改善箇所説明図③

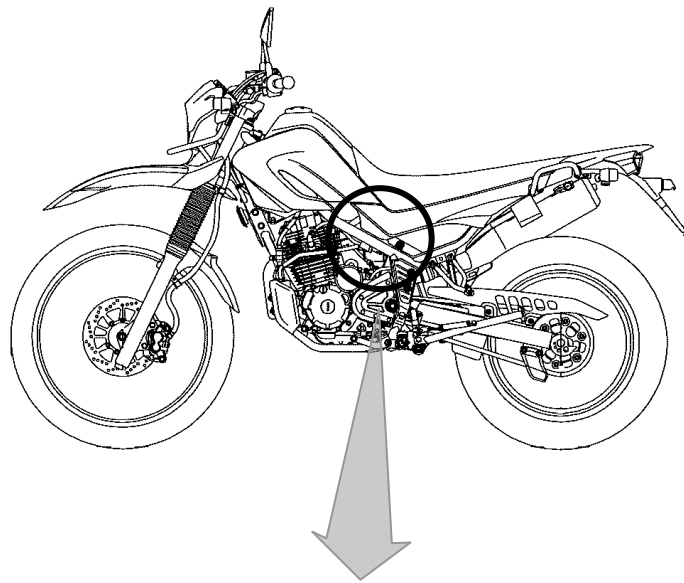
基準不適合発生箇所

エンジンコントロールユニットのプログラムが不適切なため、暖機途中にアイドリング状態を継続すると、排出ガスをクリーンにするために燃料を減らす制御が入り、燃焼室内に吸入される混合気が薄くなる。そのため、エンジン回転が不安定になり、最悪の場合、エンストするおそれがある。

改善の内容：全車両、エンジンコントロールユニットのプログラムを対策プログラムに書き換える。
